BRUXELLES. Boulevard Anspach, 6 (arch. J. CUISINIER, J. GILSON, M. POLAK et L. SCHUITEN, 1967-1971)

DEMANDE DE PERMIS D'URBANISME: Modifier le bas de l'escalier extérieur côté boulevard Anspach, modifier certains éléments techniques en toiture, ajouter des contreventements aux terrasses du R+17, modifier ponctuellement certains éléments en façade et espaces intérieurs, diminuer le nombre d'emplacements de parking de 182 à 166 et placer une enseigne perpendiculaire et un totem (permis modificatif 04/PFD/1778663)

Avis de la CRMS

Façade côté Place de la Monnaie. Situation de droit. Image tirée du dossier de demande.

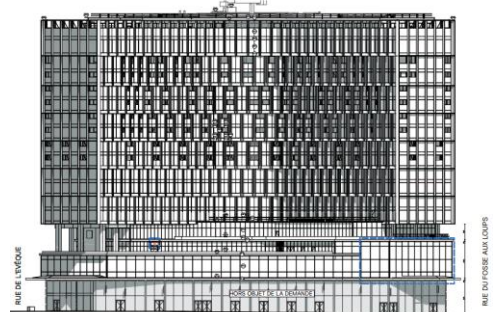
Dans son avis du 12/05/2021 sur la demande de permis initiale ([BXL22444_673_PU_Anspach_2.pdf](#)), la CRMS n'était pas favorable à une rehausse du bâtiment de deux niveaux. Elle n'a pas été suivie et le regrette. Par rapport à la situation de droit, les modifications actuellement demandées ne portent pas d'atteinte supplémentaire aux perspectives vers ou depuis les biens classés proches. La demande relève dès lors davantage d'une analyse urbanistique.
